REGIONE SICILIANA

ASSESSORATO DEL TERRITORIO E DELL'AMBIENTE

Commissione Tecnica Specialistica - Codice Procedura n. 2149 – Classifica: **RG_010_IF02149** - “Progetto di un impianto fotovoltaico su suolo grid-connected della potenza di picco pari a 4,076 MW (potenza in immissione pari a 3,250 MW) denominato “CIMILLÀ” comprensivo delle opere ad esso connesse nonché delle infrastrutture indispensabili da realizzarsi in C.da Serra Garofalo s.n.c. nel comune di Ragusa (RG)” - Procedura di Valutazione impatto ambientale nell’ambito del Provvedimento Autorizzatorio Unico Regionale ai sensi dell’art. 27-bis del D.Lgs. n. 152/2006 e s.m.i. - Proponente: Sorgenia Acquarius Srl

Impianti fotovoltaici esistenti ed in progetto nel territorio del comune di Ragusa

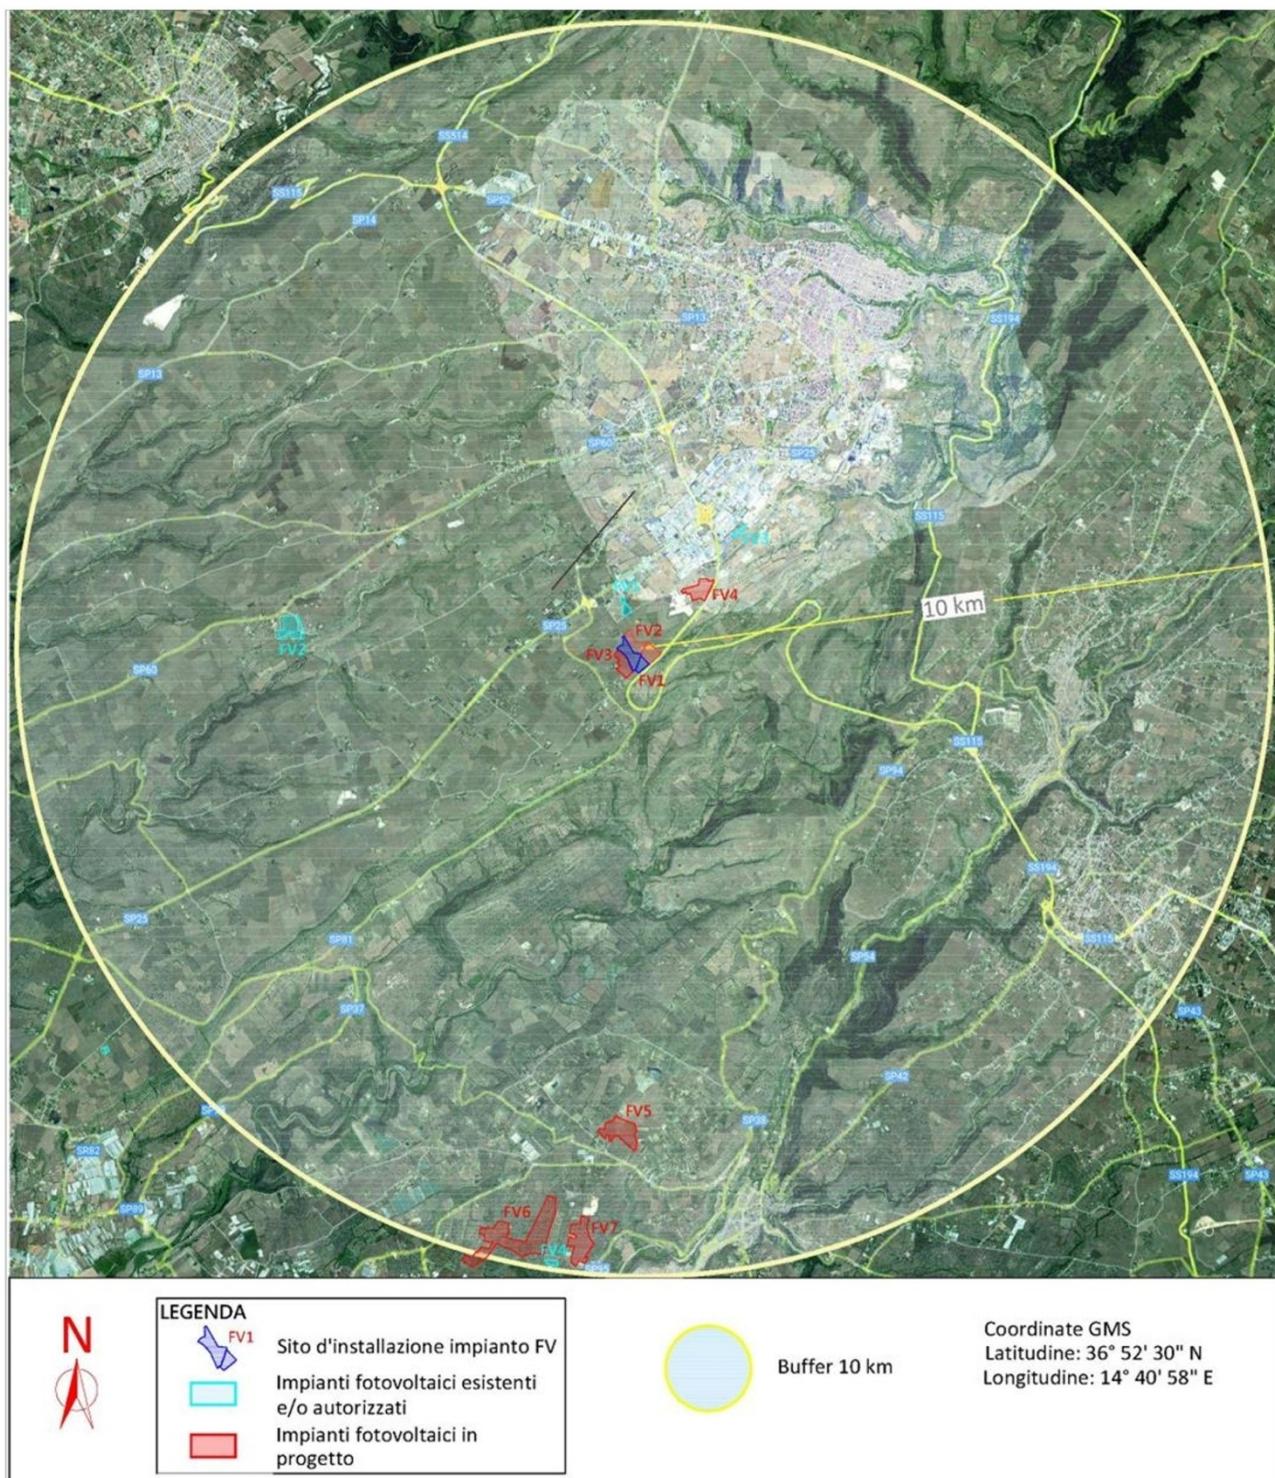
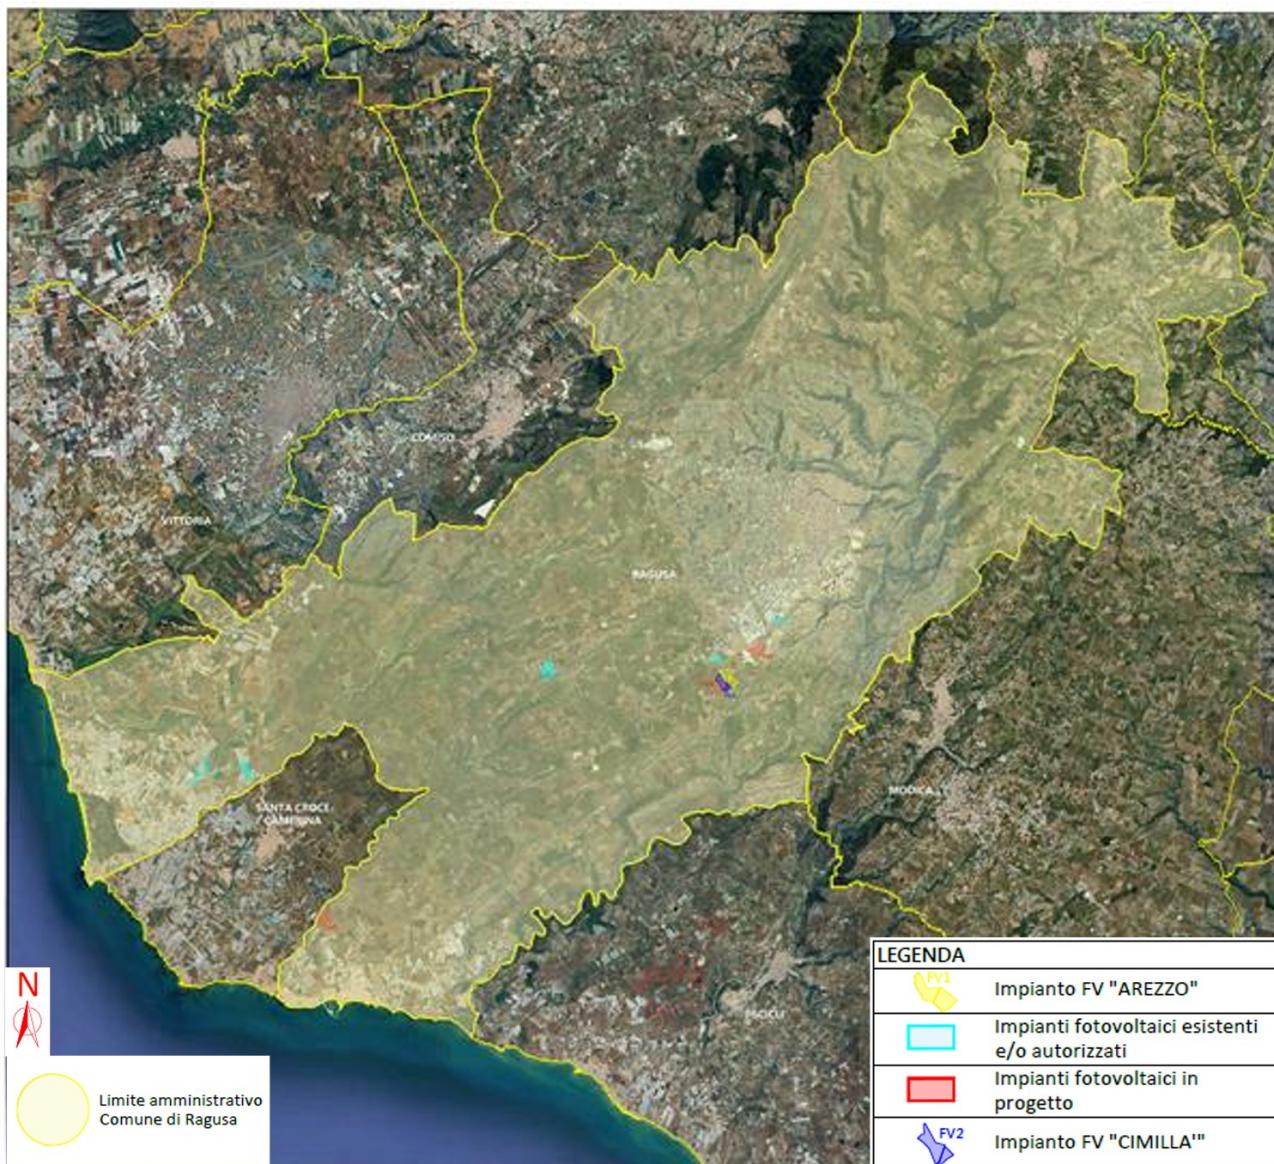
Le informazioni relative al censimento degli impianti fotovoltaici esistenti nel territorio ricadente all'interno dell'Area di Valutazione Ambientale (AVA) pari ad un buffer di 10 km dal limite dell'impianto, sono state desunte mediante sopralluoghi e mediante consultazione del Portale cartografico "ATLAIMPIANTI" elaborato dal GSE (https://atla.gse.it/atlaimpiani/project/Atlaimpiani_Internet.html). All'interno dell'Area di Valutazione Ambientale (AVA) pari ad un buffer di 10 km dal limite dell'impianto fotovoltaico in progetto sono stati censiti n. 4 aree interessate da impianti fotovoltaici su suolo esistenti; la potenza nominale di picco installata è pari a 6,19 MWp, con una superficie complessivamente occupata pari a circa 15,54 ettari (Vedi Elaborato "PD_ELB_34_Carta degli impatti cumulati nel buffer di 10 km") All'interno del buffer sono stati censiti, compreso il presente progetto proposto, n°7 impianti fotovoltaici su suolo in progetto per una potenza nominale pari a 60,70 MWp ed una superficie lorda di progetto pari a circa 118,85 ettari; **nello studio degli impatti cumulati con gli impianti fotovoltaici in progetto si sono considerati solo i progetti con iter autorizzativo avviato in data antecedente al presente progetto.**

L'analisi del consumo di suolo derivante da impianti fotovoltaici esistenti ed in fase di autorizzazione con iter avviato in data antecedente all'impianto fotovoltaico in progetto, è stata estesa al solo territorio del comune di Ragusa, al fine di stabilirne l'indice di consumo di suolo, sia al rapporto tra superficie di suolo "consumato" e superficie territoriale complessiva, che al consumo di territorio per abitante insediato (Vedi

Elaborato PD_ELB_68_Impianti fotovoltaici esistenti ed in progetto nel territorio del comune di Ragusa").
